改善箇所説明図

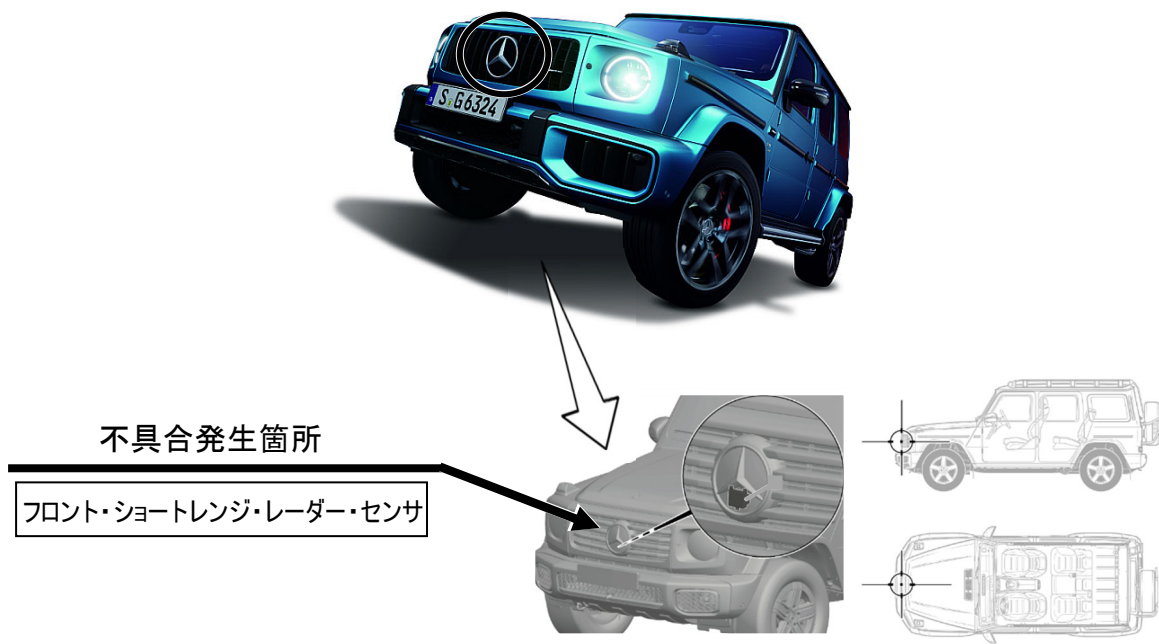
注: は、交換する部位を示す。

フロント・ショートレンジ・レーダー・センサの電子基板において、製造工程が不適切なため、基盤の一部に銅のメッキが正しく施されていないものがある。そのため、使用過程で導通不良を起こして当該センサが正常に物体を検出できず、運転支援システムが警告メッセージの表示と共に作動を停止するほか、最悪の場合、警告メッセージがなく衝突被害軽減ブレーキが作動しないおそれがある。

全車両、フロント・ショートレンジ・レーダー・センサを良品に交換する。

識別 : 車台番号の付近に黄色の識別ペイントを塗布する
